Zlepšení kvality vod horního povodí řeky Moravy - II. fáze

změnový list č.		Datum předložení	3. 11. 2015
Ev.č.	ZL-156-S-Z-SO 3.004	Datum schválení	6. 11. 2015
Objednatel	Vodohospodářská zařízení Šumperk, a.s., Jílová 6, 787 01 Šumperk		
Správce stavby	Sdružení API-VRV, vedoucí partner API spol. s r.o., Palackého 12, 150 56 Praha 5		
Zhotovitel	IMOS Brno, a.s., Olomoucká 174, 627 00 Brno		
Změnový list předkládá:	zhotovitel		
Charakter změny:	Práce neobsažené v ZDS xx)	Oprava položek dle skutečnosti	
Stavba / objekt / úsek:	3. Město Zábřeh / SO 3.004 - LOKALITA UL. 28. ŘÍJNA		
<u>Specifikace změny:</u> Po provedení výkopových prací odpovědný geolog zhotovitele na základě jeho rozboru konstatoval, že vytěžený materiál není vhodný pro zpětný zásyp. Následně provedené stavebně-geologické šetření potvrdilo odlišné geotechnické parametry zemin oproti IG předpokladům v zadávací dokumentaci. Geolog zhotovitele zakazuje použít nevhodný materiál z rýhy pro zpětný zásyp a místo něj nařizuje použít vhodný materiál dle TP 146. Jedná se o následující stoky: 04.1-5-2, 04.1-5-2-1, 04.1-5-2-1o

Iniciační dopis - ID-156-S-Z-SO 3.004 - Výměna nevhodného zásypového materiálu v místních komunikacích -

Výměna nevhodného zásypového materiálu v místních komunikacích Stoka 04.1-5-2-1

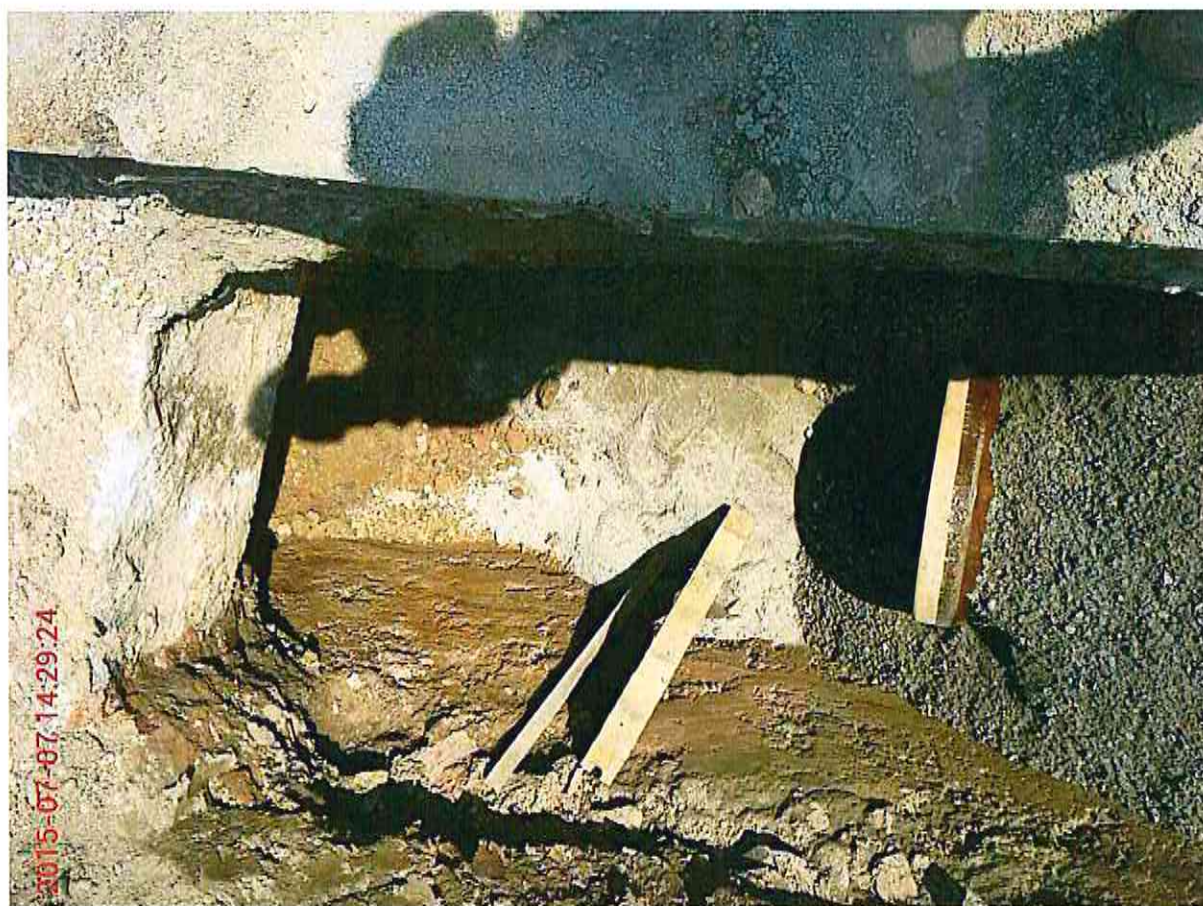
Po provedení výkopových prací zjištěno, že vytěžený materiál nelze použít pro zpětný zásyp a že je nutno jej v celém rozsahu nahradit materiálem nakupovaným.

Navrhujeme vyměnit nevhodný materiál pro zpětný zásyp nakupovaným vhodným materiálem dle TP 146.

Projektant s návrhem souhlasí, neboť konkrétní situaci nebylo možno předvídat. Provedený IG průzkum nebylo možno provést ve všech dílčí úsecích všech navrhovaných stok, a proto se v tomto konkrétním případě zjistila nevhodnost materiálu pro zpětné zásypy až po vytěžení materiálu ze stavební rýhy pro předmětnou stoku. Bez provedení náhrady zásypového materiálu nelze dokončit stavbu.

Z pozice generálního projektanta s návrhem souhlasíme, neboť konkrétní situaci nebylo možno předvídat. Provedení IG průzkum nebylo možno provést ve všech dílčí úsecích všech navrhovaných stok, a proto se v tomto konkrétním případě zjistila nevhodnost materiálu pro zpětné zásypy až po vytěžení materiálu ze stavební rýhy pro předmětnou stoku. Bez provedení náhrady zásypového materiálu nelze dokončit stavbu.
